<b>Thielert Aircraft Engines GmbH</b> <b>Platanenstrasse 14</b> <b>09350 Lichtenstein, Germany</b>	Tel: +49 (37204) 696 0 Fax: +49 (37204) 696 2912 www.centurion-engines.com info@centurion-engines.com
--	--	--

**Technische Mitteilung Nr. / Datum:** TM TAE 601-0008, Revision 1 / 21.04.2011  
**Service Bulletin No. / Date** TM TAE 601-0008, Revision / April 21, 2011

**Betrifft:** Circuit Breaker Schaltungsänderung Cessna 172 R und S  
**Subject:** *Change of the electrical circuit breaker connection Cessna 172 R and S*

**Betroffenes Luftfahrtgerät:** Cessna 172 R, S mit TAE 125-01 Installation  
**Type affected:** *Cessna 172 R, S with TAE 125-01 installation*

**Bild 1/ Figure 1**

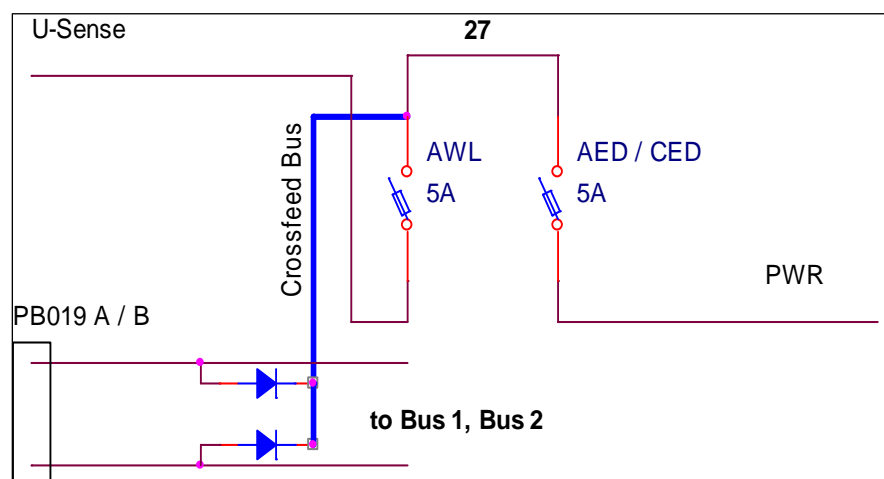
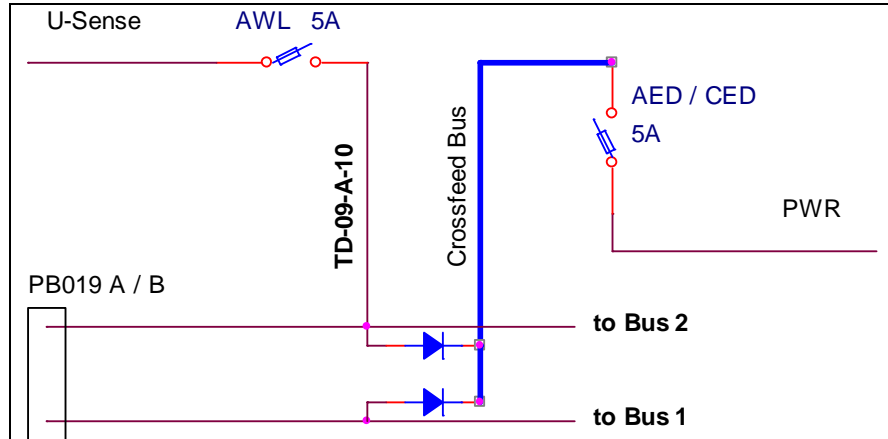
**Reason:** *During a higher power output from the alternator and a simultaneous switching of electrical loads, a triggering of warning “VOLTS” (Cessna 172 R) or “AWL” (Cessna 172 S), may temporarily occur, although there is no system failure evident.*

- BAT switch – OFF
- Disconnect the negative Main Battery cable, refer to AMM-20-01
- Disconnect the negative Excitation Battery cable, refer to AMM-20-01
- Remove the screws that attach the circuit breaker panel to the lower instrument panel, refer to original Cessna service manuals
- Move the circuit breaker panel out
- Remove the inboard cover from the panel
- Disconnect the Usense line from circuit breaker AWL
- Remove line 27 from the CROSSFEED BUS and circuit breaker AED/CED

- ◆ *Note:* Line 27 becomes obsolete and can be discarded

- Disconnect the line PWR (display loom) from the circuit breaker AED/CED

- **CAUTION:** The labels of circuit breakers AED/CED and AWL are being exchanged against each other. The circuit breaker AED/CED becomes AWL and vice versa.

- Remove the label from the circuit breaker AED/CED and apply AWL label
- Remove the label from the original circuit breaker AWL and apply AED/CED label
- Connect the line (item1) TD-09-A-10 (terminal M5) to the BUS 2 main connection point
- Connect terminal M3,5 from line (item 1) TD-09-A-10 to the circuit breaker AWL (ex AED/CED)
- Install Usense to the second connection of circuit breaker AWL
- Connect line PWR from display Loom to the free connection of the circuit breaker AED/CED (ex AWL)
- Install the inboard cover over the circuit breakers
- Attach the circuit breaker panel to the lower instrument panel
- Connect the cables for the Main and the Excitation Battery

Wiring schematic for aircraft with TAE 125-01 installation; prior to accomplishment of Service Bulletin TM TAE 601-0008.

*Wiring schematic for aircraft with TAE 125-01 installation; with to accomplishment of Service Bulletin TM TAE 601-0008 accomplished.*
